**AVIS RELATIF À LA PROTECTION
CONTRE LES EVENTUELS EFFETS NOCIFS ET NUISANCES
PROVOQUÉS PAR LES RAYONNEMENTS NON IONISANTS
GÉNÉRÉS PAR DES ANTENNES ÉMETTRICES STATIONNAIRES**

Commune : SENEFFE - Exploitant : ORANGE

Référence exploitant : 657C1_1/32657C1_1/42657C1_1/52657C1_1

Rapport n° 822 / 2025

Figure 1 : Vue en plan des lieux de séjour et des points de contrôle

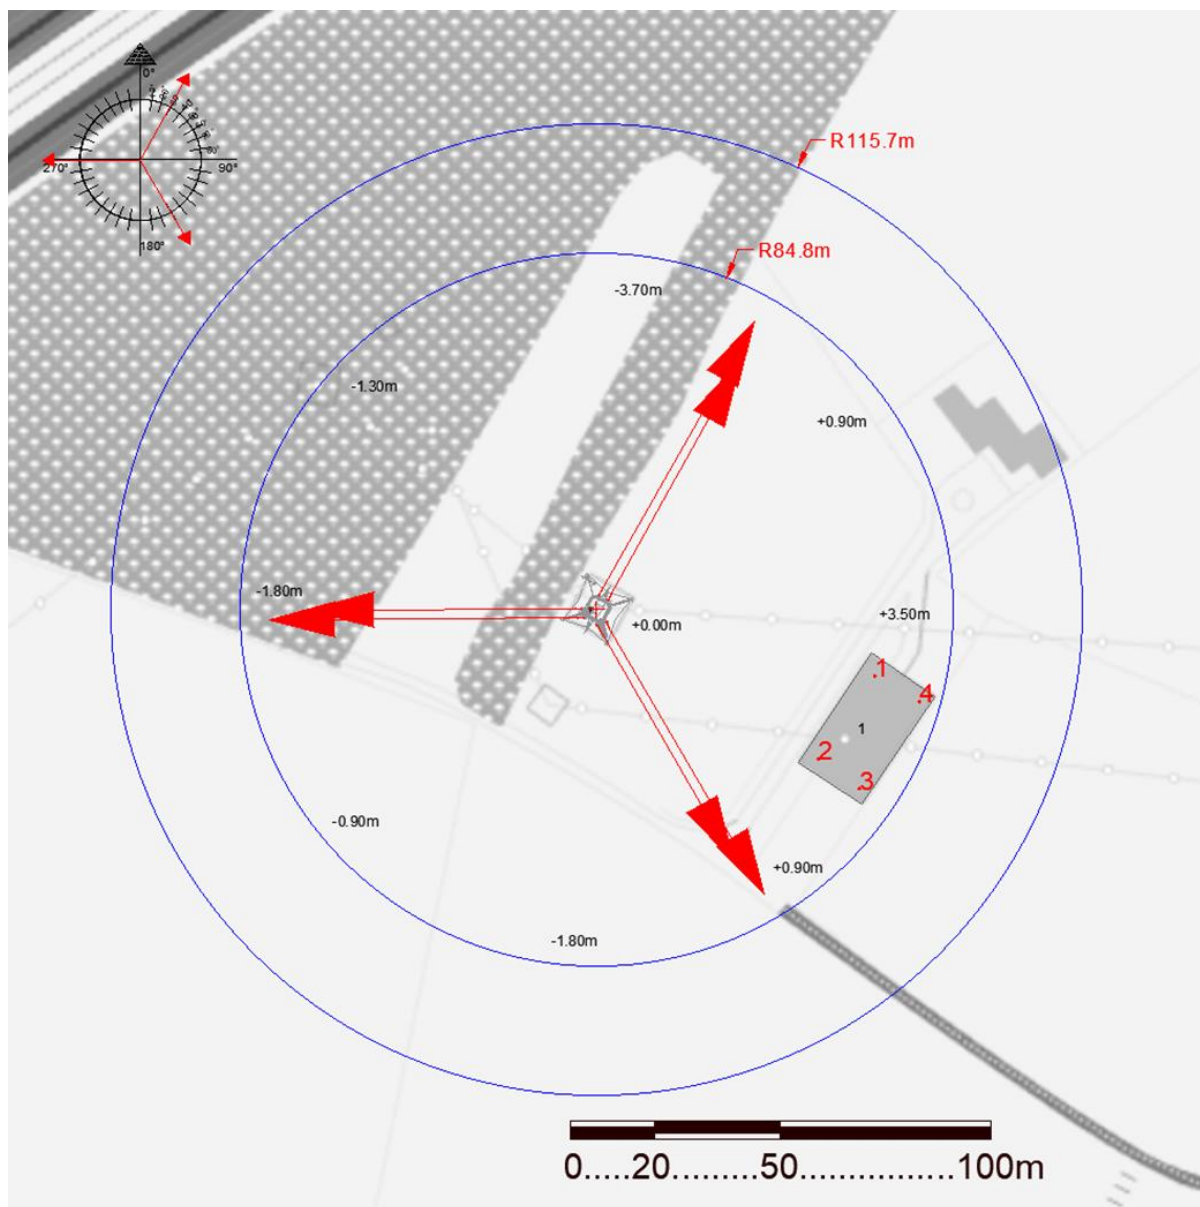
Les fréquences d'émission, la puissance rayonnée par chacune des antennes et leur gain permettent de déterminer le rayon de la zone à analyser. Tout dépassement de la limite par installation est exclu en dehors de cette zone. Le tableau 2 reprend les 35 LS² pour lesquels l'indice d'exposition est le plus élevé. Les différentes colonnes indiquent :

- le numéro du point de contrôle repris sur un des plans de la figure 1;
- le numéro du LS dans lequel se trouve le point de contrôle de la 1^{ère} colonne ;
- l'atténuation d'obstacle prise en compte pour le calcul de l'indice d'exposition dans le LS ;
- le résultat du calcul de l'indice d'exposition.

N° point de contrôle	LS	Atténuation (dB)	Indice d'exposition relatif à la limite par installation IE_i
3	1	3,0	0,080
4	1	3,0	0,074
2	1	3,0	0,042
1	1	3,0	0,027

Figure 2 : Vue en plan des installations d'antennes dans un rayon de 300 mètres autour de l'installation faisant l'objet de la demande d'avis

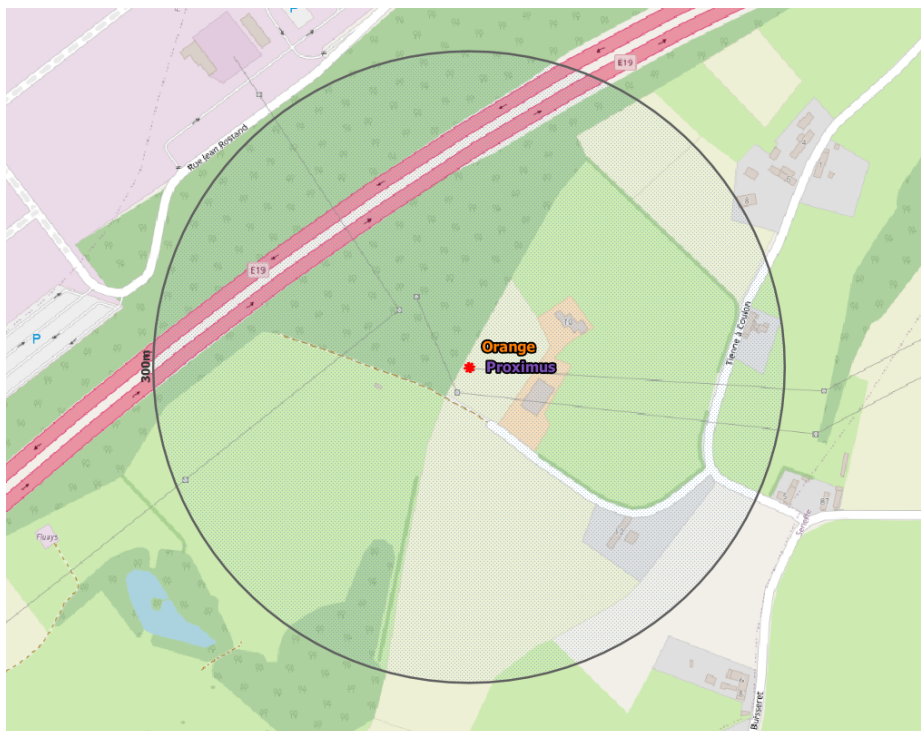
Le plan en projection verticale de la figure 2 indique la localisation des installations d'antennes émettrices stationnaires visées par le décret et situées dans un rayon de 300 mètres autour de l'installation référencée dans le paragraphe 2 et localisée au centre du cercle. Les données de localisation de ces antennes et les avis correspondant sont accessibles via le cadastre en ligne des antennes émettrices stationnaires⁸. Les installations prises en compte dans l'évaluation du respect de la limite cumulative sont les installations d'antennes émettrices déclarées en service par l'exploitant à la date du présent avis, à l'exception de l'installation référencée dans le paragraphe 2 et éventuellement d'autres installations ayant fait l'objet d'une demande d'avis à la même date et qui sont situées à l'intérieur de la zone de 300 mètres de rayon.

- il y a au plus 4 installations d'antennes émettrices stationnaires présentes dans la zone d'évaluation de 300 mètres de rayon représentée dans la figure 2, y inclus l'installation référencée dans le paragraphe 2 : la limite cumulative définie à l'article 4, §2 du décret est nécessairement respectée dans les lieux de séjour à l'intérieur de la zone d'évaluation de 300 mètres de rayon ;
- il y a exactement 5 installations d'antennes émettrices stationnaires présentes dans la zone d'évaluation de 300 mètres de rayon représentée dans la figure 2, y inclus l'installation référencée dans le paragraphe 2 et il existe, pour 3 ou 4 de ces installations, un avis attestant le respect de la limite abrogée de 3 V/m : la limite cumulative définie à l'article 4, §2 du décret est nécessairement respectée dans les lieux de séjour à l'intérieur de la zone d'évaluation de 300 mètres de rayon ;

- c) dans tous les autres cas, il a été vérifié que la limite cumulative définie à l'article 4, §2 du décret n'est pas dépassée dans les lieux de séjour sur base du nombre d'installations localisées dans la zone d'évaluation de 300 mètres de rayon représentée dans la figure 2, de leur localisation ainsi que des données inscrites dans la figure 1 et au paragraphe 4 du présent avis et dans les avis attestant le respect de la limite par installation ou de la limite abrogée de 3 V/m relatifs aux autres installations reprises dans la figure 2.

Compte tenu des considérations ci-dessus, il apparaît que l'intensité du rayonnement électromagnétique généré, dans les lieux de séjour situés dans un rayon de 300 mètres autour de l'installation référencée dans le paragraphe 2, par l'ensemble des antennes émettrices stationnaires de l'ensemble des exploitants du même site d'antennes émettrices stationnaires respecte la limite fixée à l'article 4, § 2 du décret.
